Busbeschleunigungsprogramm
MetroBuslinien 2 und 3

Umbau des Knotenpunktes
Stresemannstraße / Bornkampsweg
einschl. der 3 Haltestellen

Erläuterungsbericht zur Schlussverschickung

Abwägung der zur Erstverschickung der verkehrstechnischen Planung vom 26.11.2014 eingegangenen externen Stellungnahmen

Lageplan

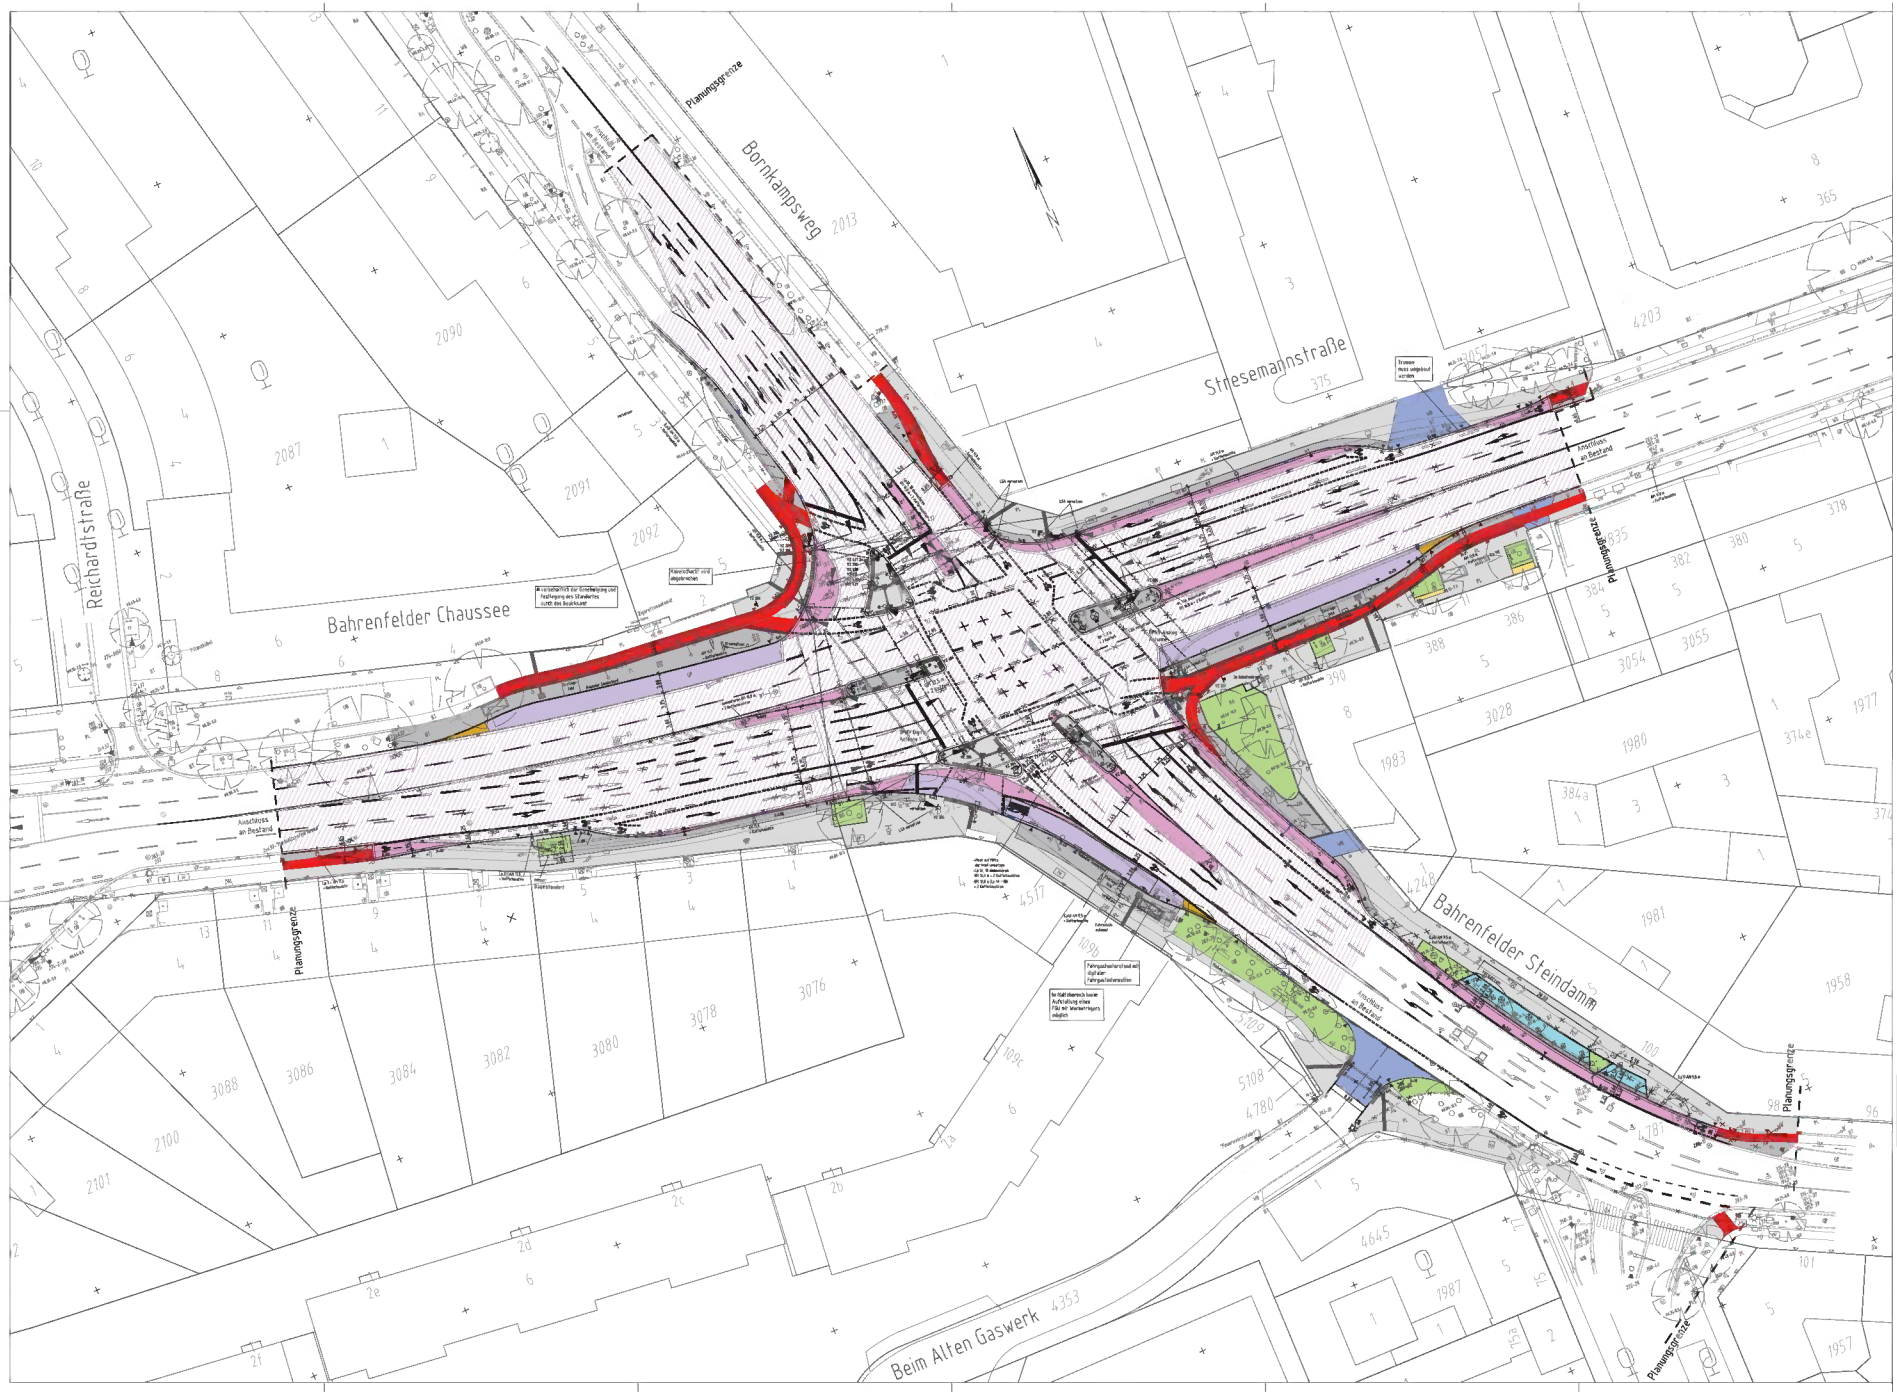
Es sind diverse Wegweisungsmaßnahmen erforderlich. Siehe Roteintragungen im anliegenden Lageplan. Hier ist der Bestand an wegweisender Beschilderung dargestellt mit folgenden Hinweisen:
- *Schilder am Beleuchtungsmast in der Mittelinsel Bahrenfelder Steindamm bleiben wie vorhanden.*
- *Schilder am Beleuchtungsmast in der Mittelinsel Bornkampsweg müssen umgesetzt werden, da die Insel zurückgebaut wird. Neuer Standort: Auf der geplanten Dreiecksinsel im Bornkampsweg.*
- *Vorwegweiser im Bornkampsweg nördl. der Taxenplätze bleiben wie vorhanden.*

Im Bahrenfelder Steindamm wird angeregt die Planungsgrenze bis einschl. Einmündung Daimlerstraße zu erweitern. In der Einmündung Beim Alten Gaswerk entfällt der Radweg mit der Radfurt. Der dadurch entstehende Freiraum könnte direkt für einen Fußgängerüberweg verwendet werden, der bisher wegen fehlender Sichtbeziehungen (Mauer auf Privatgrund) abgelehnt wurde.
Gegenüber der Daimlerstraße fehlt eine bauliche Aufleitung für linksabbiegenden Radverkehr aus der Daimlerstraße. Würde die geplante bauliche Aufleitung im Bahrenfelder Steindamm entsprechend vorver-

Die erforderliche Beschilderung ist kaum dargestellt und sehr lückenhaft. Sie muss im weiteren Planungsprozess mit [redacted] abgestimmt werden.

Ergänzung des Grünstreifens östlich Bahrenfelder Steindamm auf Höhe der gegenüberliegenden Quartiersstraße Gaswerksgelände mit Fußgängerfurt für Straßenquerung und Verlegung der geplanten Fahrradabstellbügel in den nördlichen Abbiegerbereich Höhe Hsnr. 1. Sind die dargestellten Bestandbäume im Grünstreifen real?

1) Die Bodenindikatoren sind vollumfänglich in Ordnung!
2) Lediglich an der Bushaltestelle in der Bahrenfelder Chaussee muss der Trennstreifen zwischen Wartefläche und Radweg bis zum vorderen Wartehäuschen verlängert werden.
3) Die Fahrradbügel sollten alle mit einem Trennstreifen umlegt werden, wie es im Bahrenfelder Steinweg geplant ist.

<u>GF/PB:</u> Der Anregung wurde gefolgt, der Plan ist in Abstimmung mit der Polizei entsprechend angepasst worden.

GF/PB: Die Planung wurde im Bahrenfelder Steindamm auf den Bereich bis zur Einmündung der Daimlerstraße erweitert. Zur Erhöhung der Sicherheit für den Radverkehr wurde dieser Bereich unter Berücksichtigung der o. g. Anregungen beplant. Dies entspricht dem Beschluss vom 19.01.2015 im Verkehrsausschuss der Bezirksversammlung Altona.

GF/PB: Eine mit der Polizei abgestimmte Aufleitung des rechtsabbiegenden Radverkehrs aus dem Bornkampsweg wurde in dem Plan ergänzt.

GF/PB: Im Bahrenfelder Steindamm wird der Planungsbereich bis zur Einmündung der Daimlerstraße erweitert. Eine Fußgängerfurt an der gewünschten Stelle wird es allerdings auch dabei nicht geben, da hier weder eine Sprunginsel noch eine LSA angeordnet werden kann.

2) Der Plan wurde entsprechend angepasst.
